# **RN 141 – SECTION CHASSENEUIL-SUR- BONNIEURE – ROUMAZIÈRES-LOUBERT**

**MEMOIRE EN REPONSE  
A L'AVIS DE L'AUTORITE ENVIRONNEMENTALE**

*30 octobre 2023*

Figure 5 : Enjeux des habitats d'espèces sur l'extrémité Est de l'opération (source : dossier).

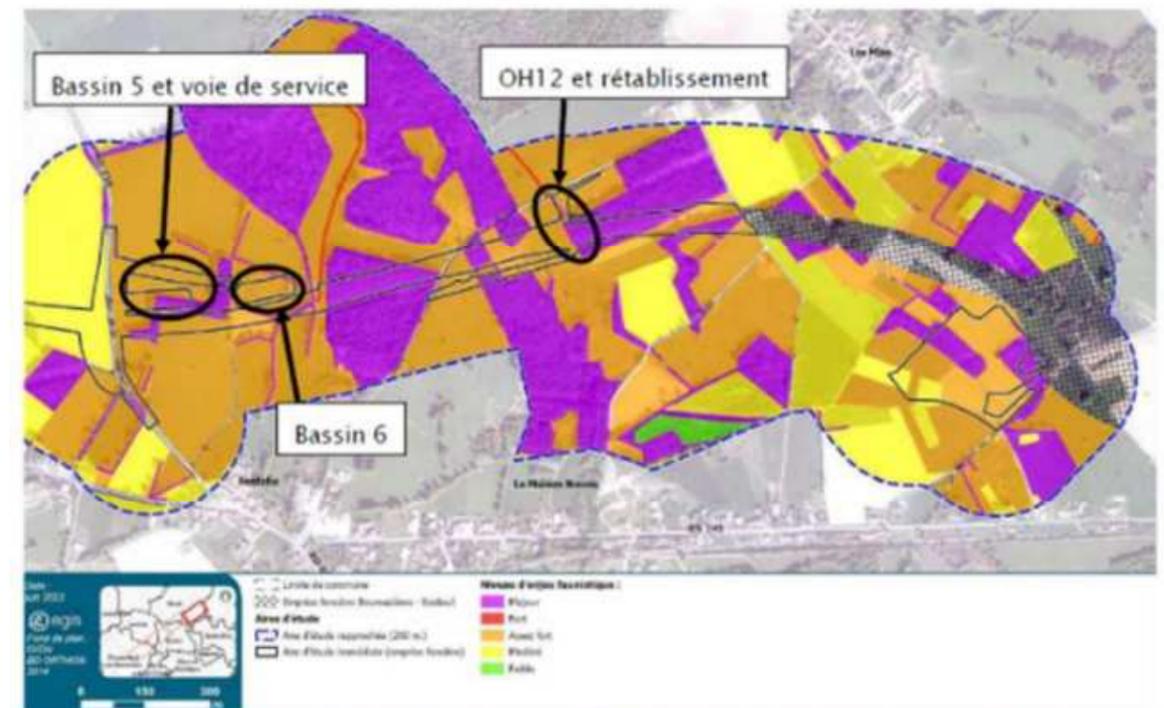
Son positionnement vient supprimer la quasi-totalité d'une haie bocagère présentant de vieux sujets ainsi que la zone humide ZH n°6. La haie est mentionnée comme habitat du Grand capricorne, de chauves-souris, du Hérisson d'Europe et de l'Écureuil roux, et comme habitat d'hivernage du Sonneur à ventre jaune. Son enjeu est qualifié de « majeur », ce qui est correct.

Il affecte une zone humide (ZH n°8, habitat de la Grenouille commune), une prairie (habitat de nombreux insectes dont le Conocéphale bigarré, le Criquet blafard, le Criquet desmouillères, l'Aïolope émeraude et l'Agrion à larges pattes) et un boisement (habitat du Grand capricorne, du Hérisson d'Europe, de l'Écureuil roux et de la Genette et zone de gîte pour les chauves-souris et habitat d'hivernage du Sonneur à ventre jaune).

La zone humide est centrée autour d'un cours d'eau, identifié comme habitat potentiel du Brochet, qui sera rescindé<sup>6</sup>. Le dossier présente le schéma de principe de l'OH n° 12 mais renvoie la présentation des linéaires rescindés à des études de détail en cours de réalisation. L'Ae souligne que les rescindements ont un impact majeur sur les cours d'eau qui doit être intégré à la démarche ERC et présenté dans l'étude d'impact. Il semble qu'un positionnement du rétablissement légèrement plus à l'Ouest, après le talweg, permettrait d'éviter une partie de ces impacts.

Il est à souligner que le tracé retenu sur ce secteur affecte très fortement les habitats naturels à enjeu « majeur », comme le montre la figure 5. L'analyse des variantes doit être affinée au niveau des bassins 5 et 6 et de l'OH n° 12, mais aussi sur l'ensemble de ce secteur pour retenir un tracé routier affectant moins les habitats naturels à enjeu majeur.

- en évitant au final la destruction de 1 578 m<sup>2</sup> d'habitats d'enjeu majeur, par rapport au projet précédent,
- et en maintenant les continuités écologiques de ce bocage :
  - par le surdimensionnement des passages hydrauliques des 2 affluents de l'étang de Nieuil (OH 11 mixte hydraulique/faune de 5,5 x 5,0 m et OH 12 mixte hydraulique / faune/ agricole de 18,0 x 5,0 m), ainsi que de l'OH 10 mixte hydraulique/faune de 4,4 x 1,0 m,
  - et l'implantation de 5 passages spécifiques petite faune (dalots de dimensions 700 x 1000 mm à 1500 x 1200 mm).

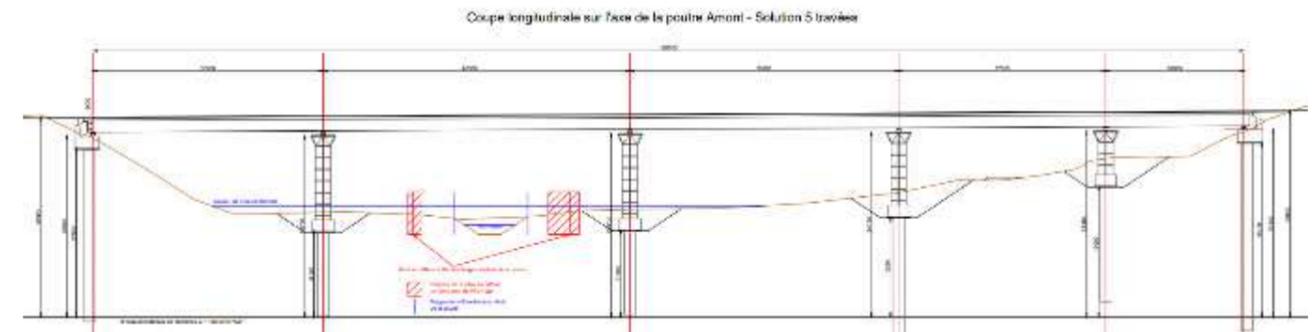
*Le viaduc de franchissement de la Bonnieure sera doublé par un nouvel ouvrage côté nord. Aucune variante relative à cet ouvrage n'est présentée, son plan détaillé n'étant pas même fourni. Les pistes de chantier ne sont pas présentées, ce qui est nécessaire au vu de la sensibilité du milieu – sauf à ce qu'il soit prévu un ouvrage sans pile et ne nécessitant pas d'intervention dans le lit majeur du cours d'eau, mais cela ne semble pas être l'option prévue selon les indications données par oral au rapporteur.*

**L'Ae recommande de réaliser une étude des variantes pour l'ouvrage de franchissement de la Bonnieure, de justifier le choix réalisé en tenant compte de ses incidences sur l'environnement et de fournir une description détaillée de l'ouvrage et des dispositions prises pour sa construction.**

Le Maître d'Ouvrage a procédé à une étude de variantes pour l'ouvrage de franchissement de la Bonnieure. L'analyse des variantes étudiées, incluant les plans détaillés ainsi que la justification de la solution retenue, et tenant compte de ses incidences environnementales, est présentée en intégralité en annexe 1 du Volet A de la demande d'autorisation environnementale.

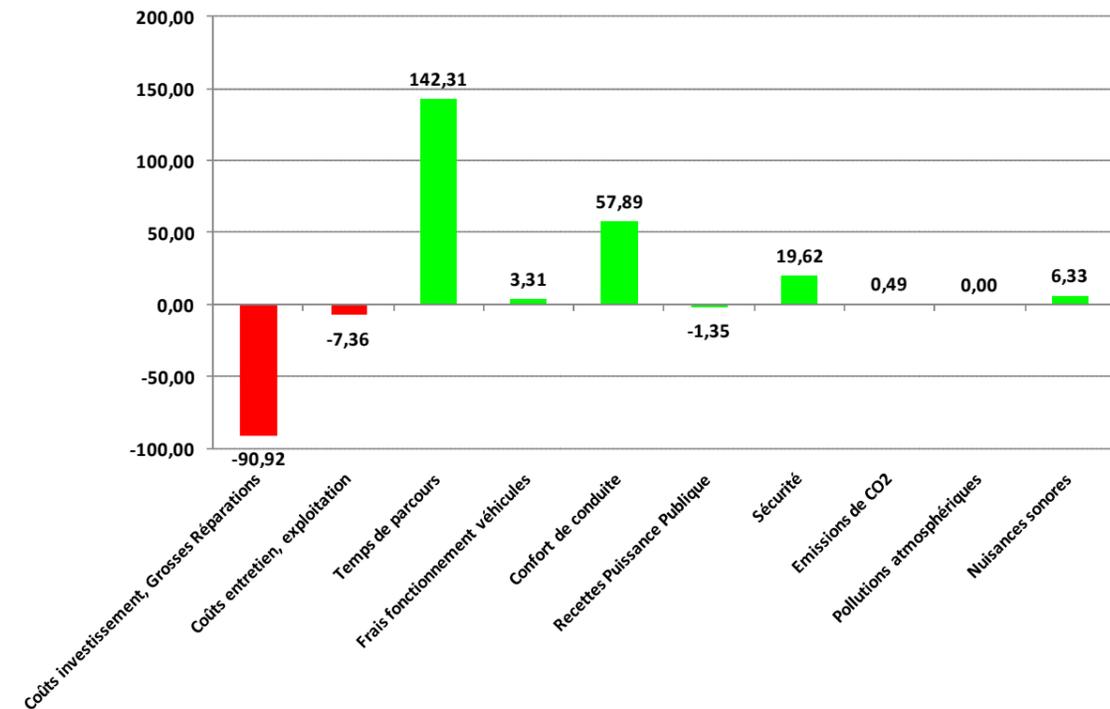
Certains paramètres de cette évaluation ne sont pas expliqués, ni les hypothèses de calcul, ni la nature du calcul. Il en va ainsi pour les variations des émissions en CO2 (évaluées à -0,17 M€ en 2047), celles de la pollution atmosphérique (-0,23 M€ la même année), de la sécurité (-2,09 M€ en 2024 mais +2,23 M€ en 2047) ou des nuisances sonores (+1,83 M€ en 2047).

**L'Ae recommande de détailler le calcul des coûts et avantages socio-économiques après en avoir présenté les hypothèses et données d'entrée.**

Le Maître d'Ouvrage a procédé à une actualisation de son étude d'impact, en y incorporant une évaluation des émissions de gaz à effet de serre (GES) en phase travaux et en phase d'exploitation, réalisée par le bureau d'études ObjectifCarbone, disponible en annexe de l'étude d'impact (chapitre 13).

Figure 4 : Mesures de réduction en phase d'exploitation. Les passages inférieurs pour la petite faune sont indiqués par des flèches bleu turquoise et orange (source : dossier).

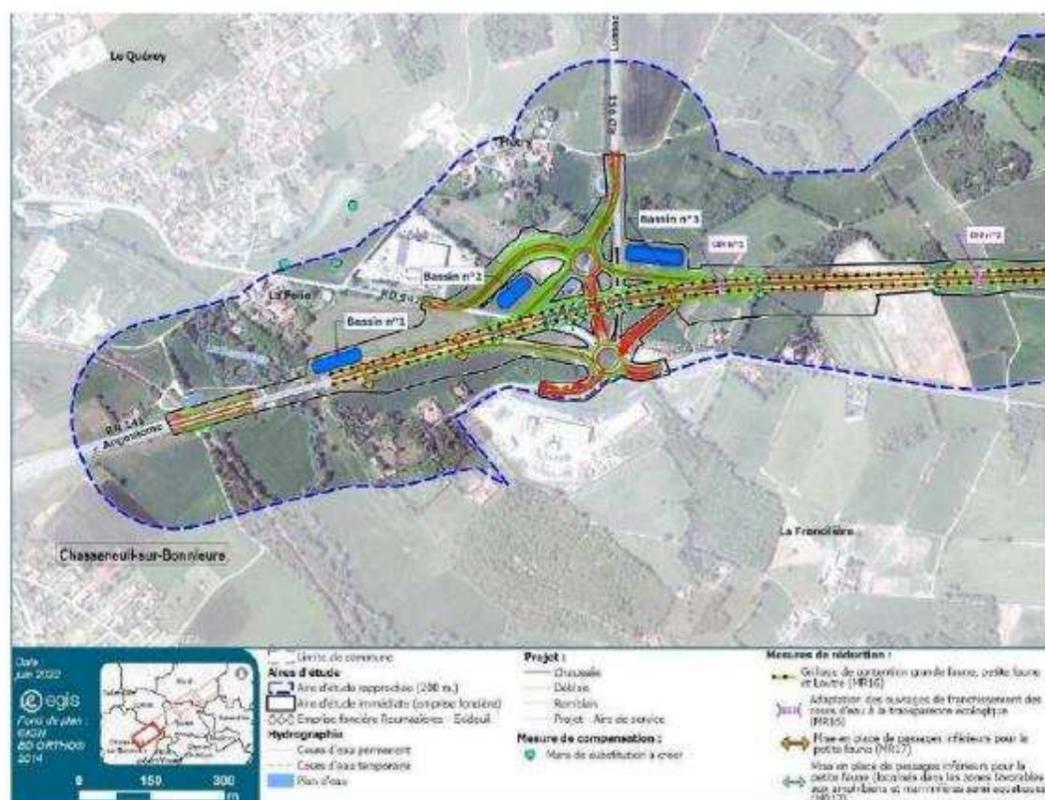
Pour réduire l'impact du projet, qui ajoute une infrastructure supplémentaire et aggrave donc l'effet de fragmentation des milieux, de nombreux passages à petite faune sont prévus, ce qui est un effort bienvenu. Il apparaît, notamment au niveau des points d'échange, que certains de ces passages sont prévus sous la voie principale mais pas sous les bretelles et voies de rétablissement, ce qui risque de rendre la mesure inefficace. La figure suivante montre l'exemple de l'échangeur de Chasseneuil-sur-Bonnieure où dix passages inférieurs pour la petite faune impliquent au moins une traversée de chaussée après ou avant le franchissement de la RN141. Cette situation existe en d'autres endroits, notamment au croisement avec la RD60, de part et d'autre de l'ouvrage hydraulique n° 12 et probablement au droit de l'aire de service.

Il conviendrait d'affiner le positionnement de ces passages et de traiter l'effet de rupture de continuité en prévoyant en outre le franchissement des bretelles et voies de rétablissement pour garantir à la petite faune une continuité de déplacement sans traversée de chaussée.

Figure 5 : Enjeux des habitats d'espèces sur l'extrémité Est de l'opération (source : dossier).

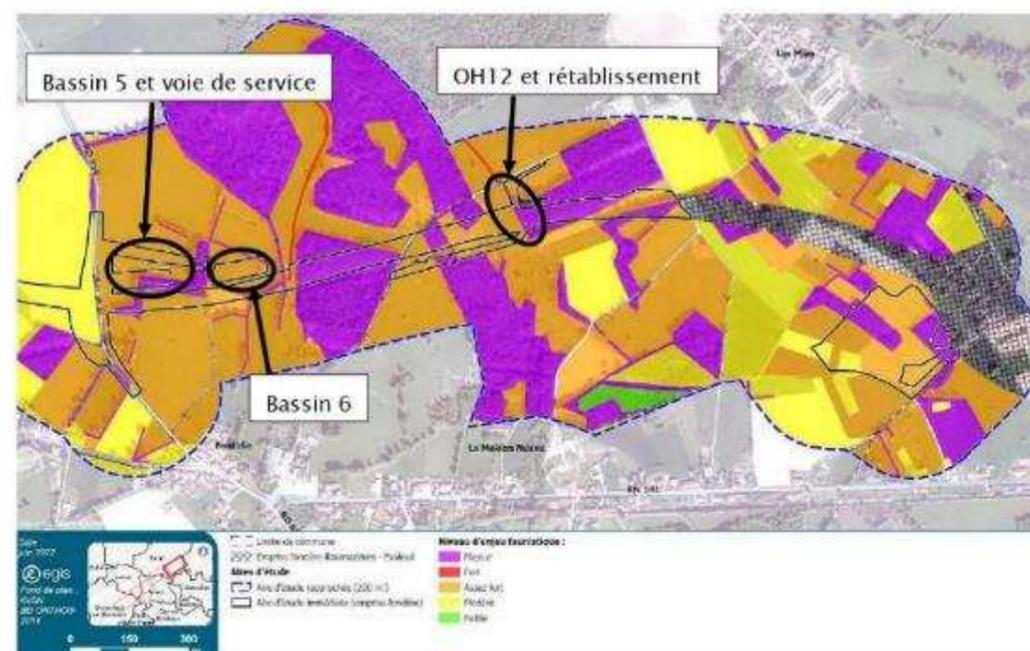
Son positionnement vient supprimer la quasi-totalité d'une haie bocagère présentant de vieux sujets ainsi que la zone humide ZH n° 6. La haie est mentionnée comme habitat du Grand capricorne, de chauves-souris, du Hérisson d'Europe et de l'Écureuil roux, et comme habitat d'hivernage du Sonneur à ventre jaune. Son enjeu est qualifié de « majeur », ce qui est correct.

La zone humide est centrée autour d'un cours d'eau, identifié comme habitat potentiel du Brochet, qui sera rescindé<sup>17</sup>. Le dossier présente le schéma de principe de l'OH n° 12 mais renvoie la présentation des linéaires rescindés à des études de détail en cours de réalisation. L'Ae souligne que les rescindements ont un impact majeur sur les cours d'eau qui doit être intégré à la démarche ERC et présenté dans l'étude d'impact. Il semble qu'un positionnement du rétablissement légèrement plus à l'Ouest, après le talweg, permettrait d'éviter une partie de ces impacts.

Il est à souligner que le tracé retenu sur ce secteur affecte très fortement les habitats naturels à enjeu « majeur », comme le montre la figure 5. L'analyse des variantes doit être affinée au niveau des bassins 5 et 6 et de l'OH n° 12, mais aussi sur l'ensemble de ce secteur pour retenir un tracé routier affectant moins les habitats naturels à enjeu majeur.
